ГОСТ Р 55820— 2013

РЕЛЬСЫ ЖЕЛЕЗНОДОРОЖНЫЕ ОСТРЯКОВЫЕ

Технические условия

Изменение № 2 ГОСТ Р 55820—2013 Рельсы железнодорожные остряковые. Технические условия

Рисунок 4 — Основные (контролируемые) размеры поперечного сечения рельсов

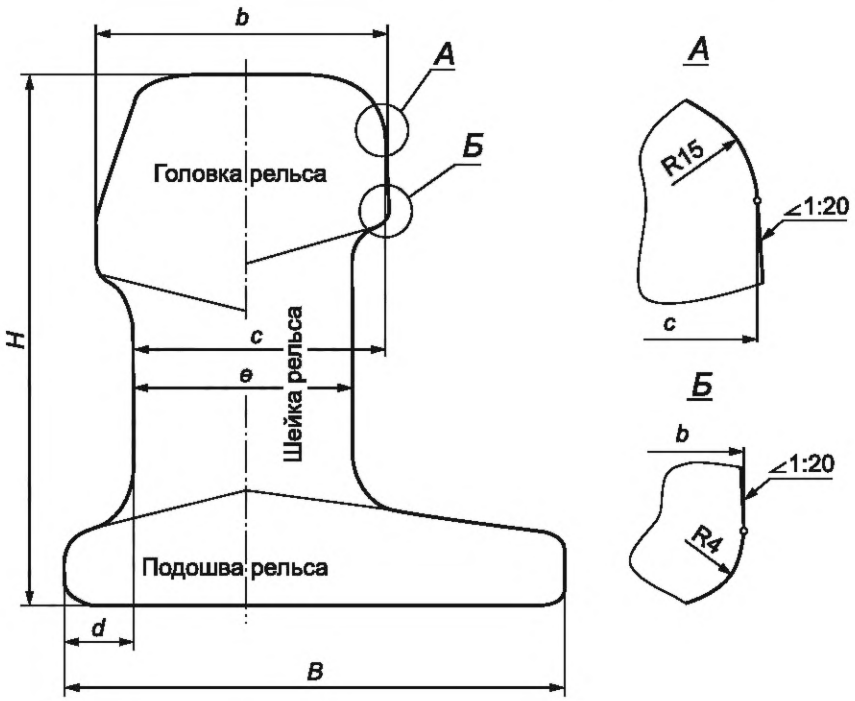
«5.2.1.2 Основные (контролируемые) размеры поперечного сечения рельсов приведены на рисунке 4 и в таблице 2.

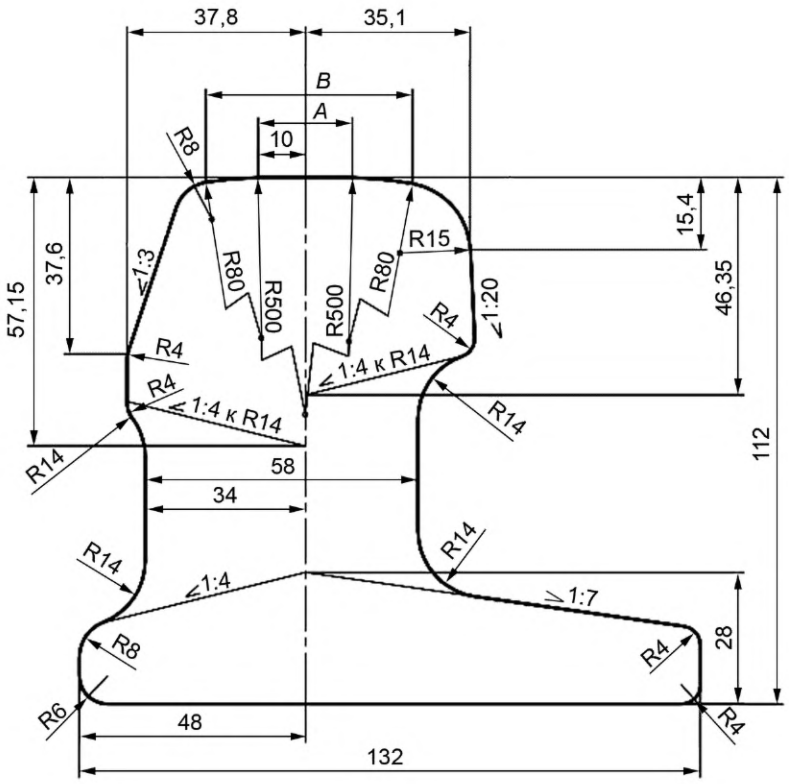
Пункт В.2.6. Рисунок В.2. Дополнить словами: «Размеры в мм».

Рисунок Е.2 — Характерные точки контроля предельных отклонений поперечного сечения рельсов

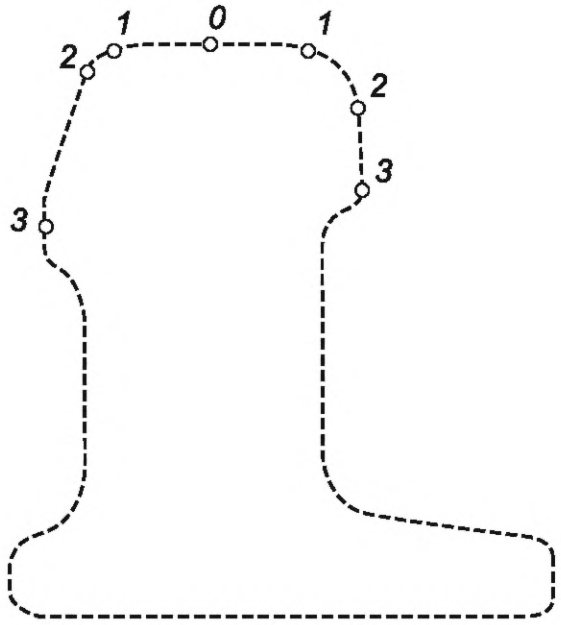
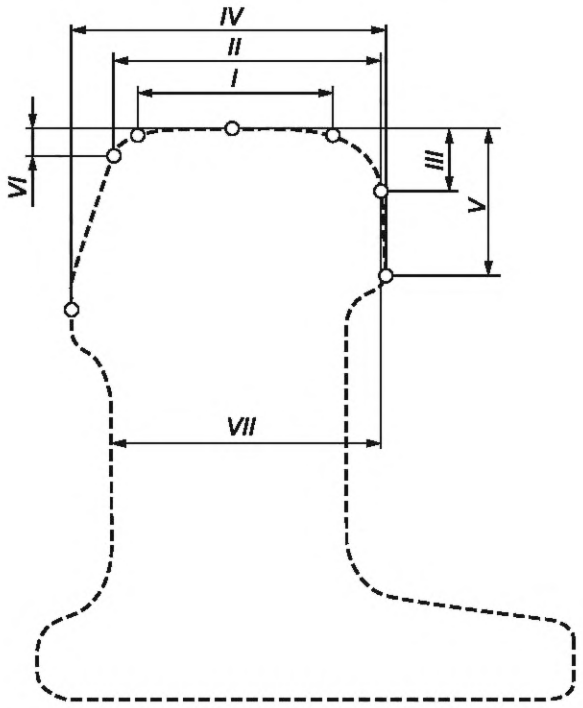
«Е.2 Характерные точки и размеры поперечного сечения рельсов для построения шаблонов приведены на рисунках Е.2, Е.2а и в таблице Е.1.

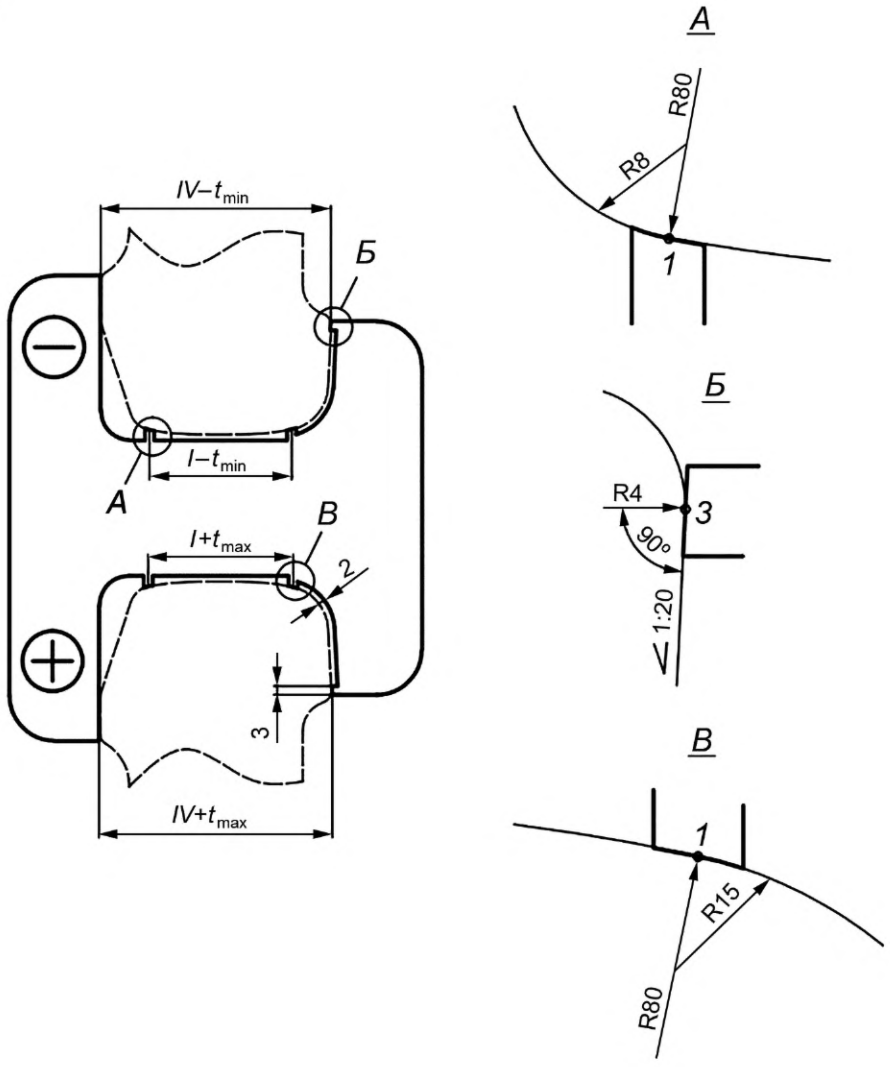
рисунок Е.4 заменить новым:

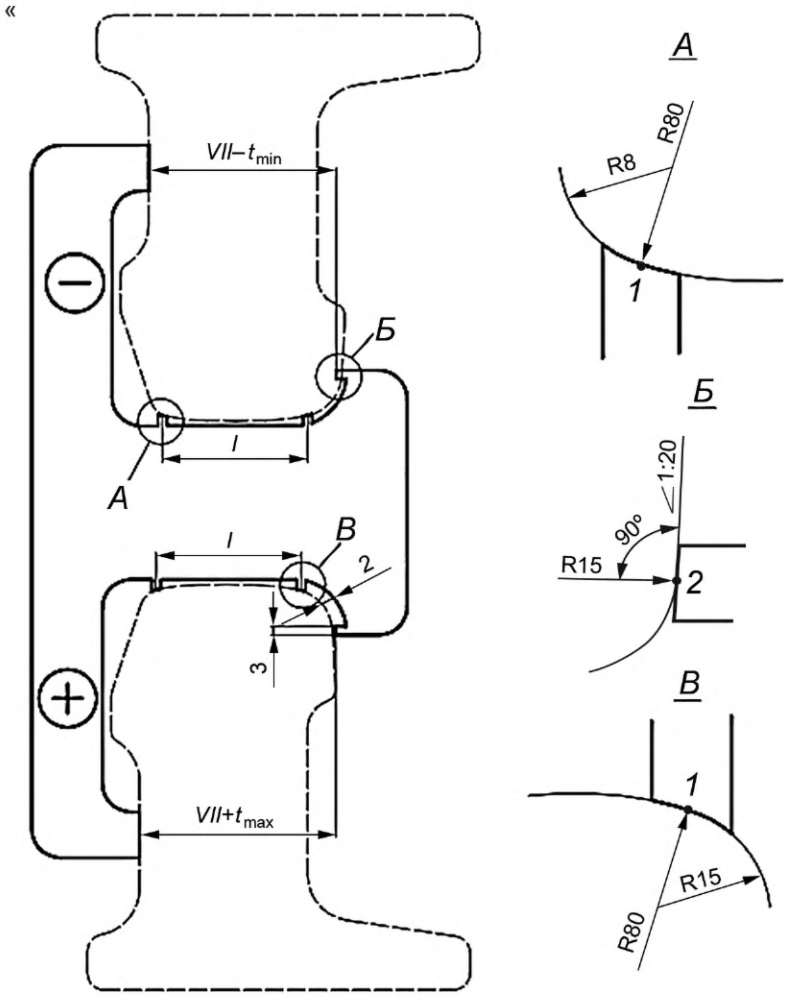
Рисунок Е.8 заменить на новый:

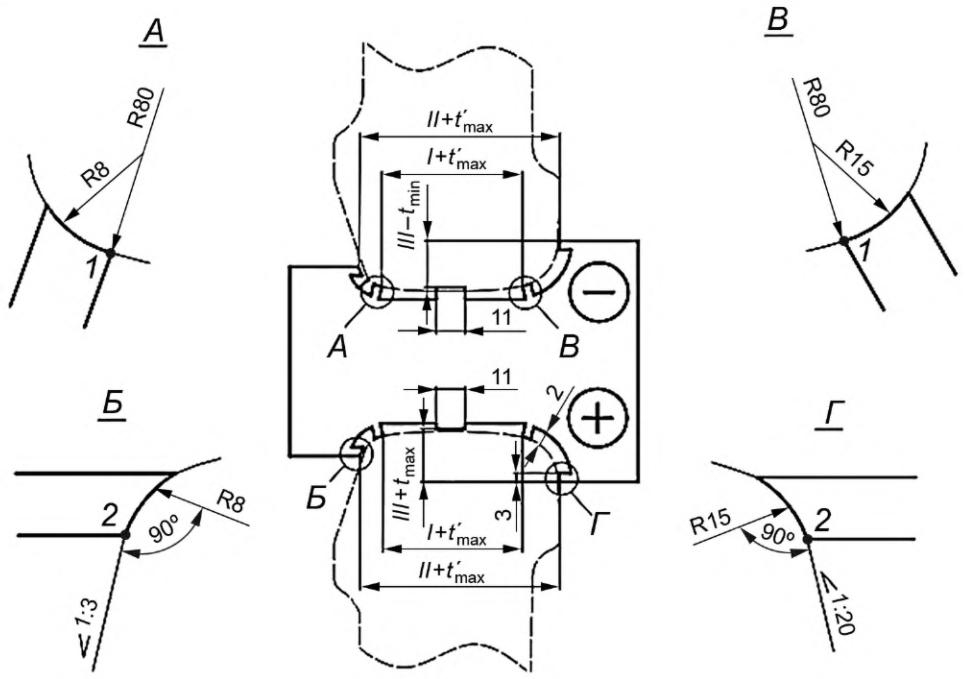
Рисунок Е.9 заменить на новый:

Рисунок 1 — Рельс типа ОР50

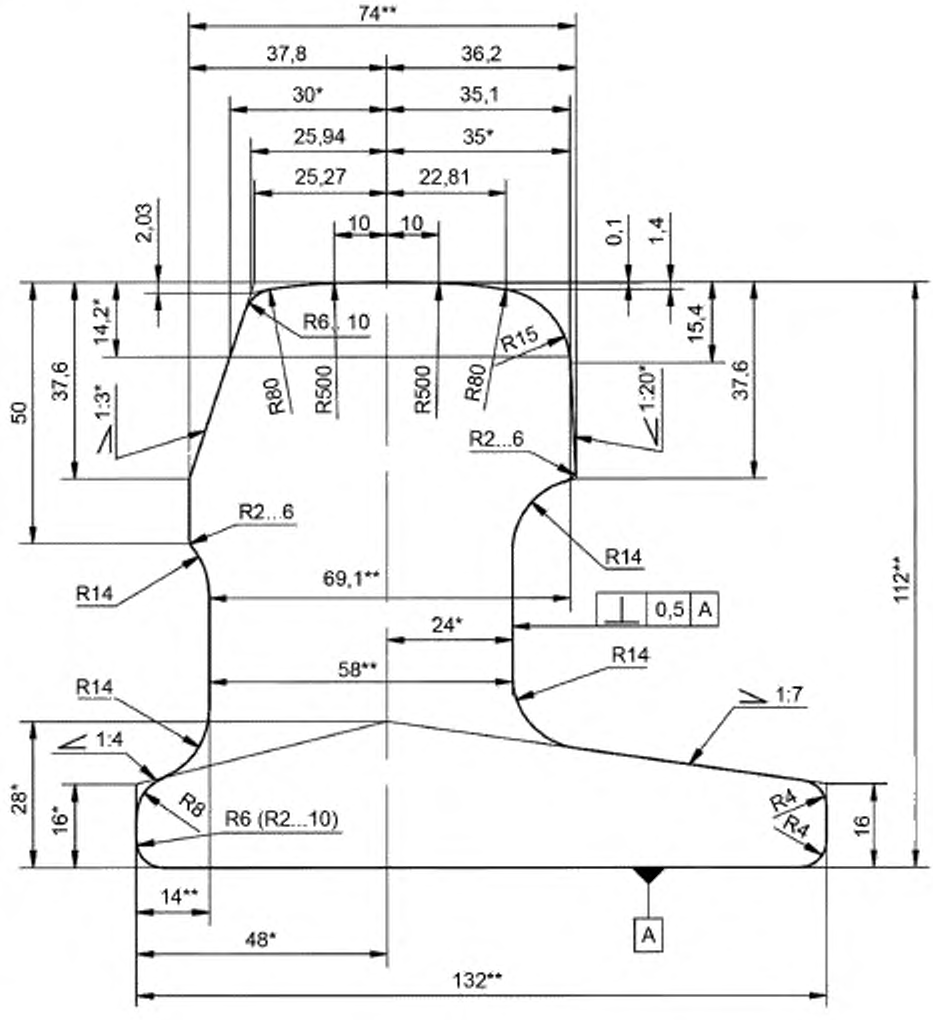
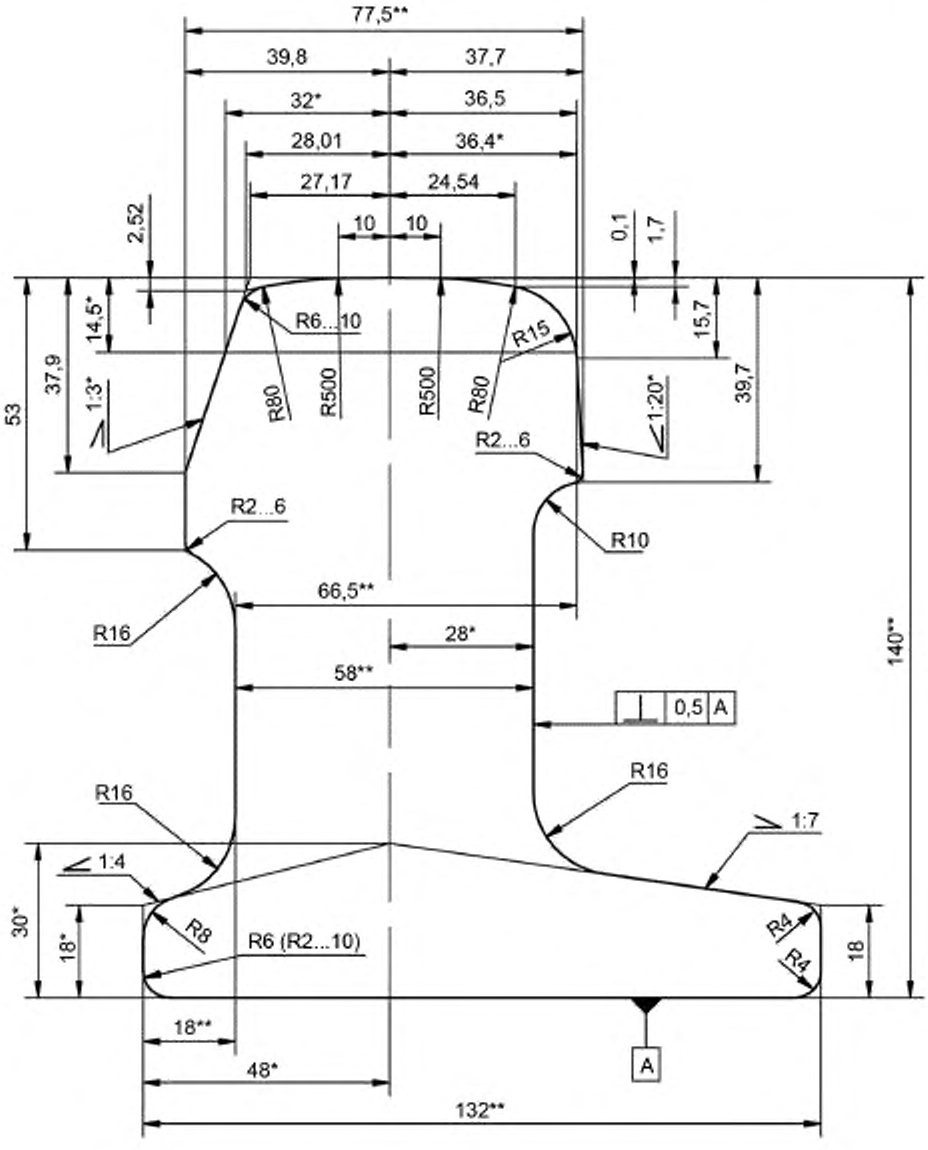
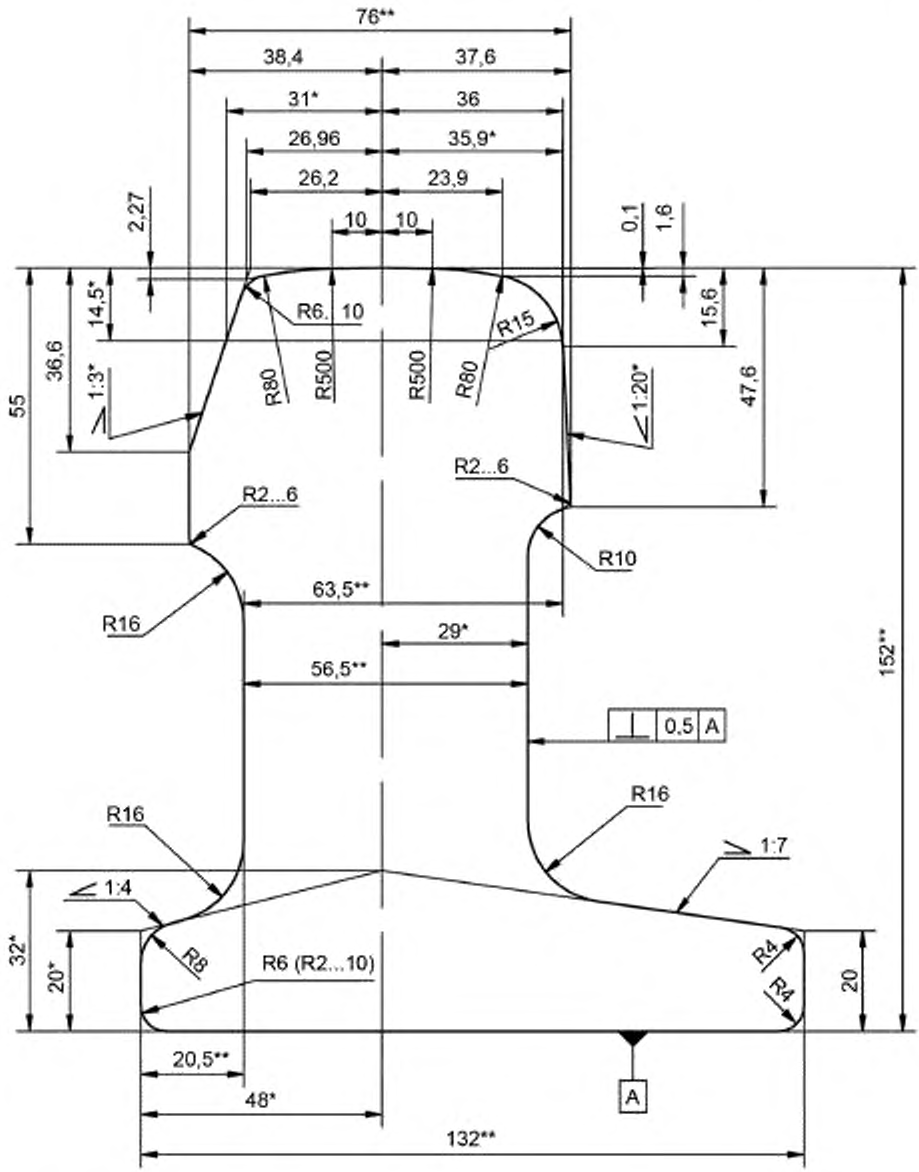
рисунки 1 — 3 заменить новыми:
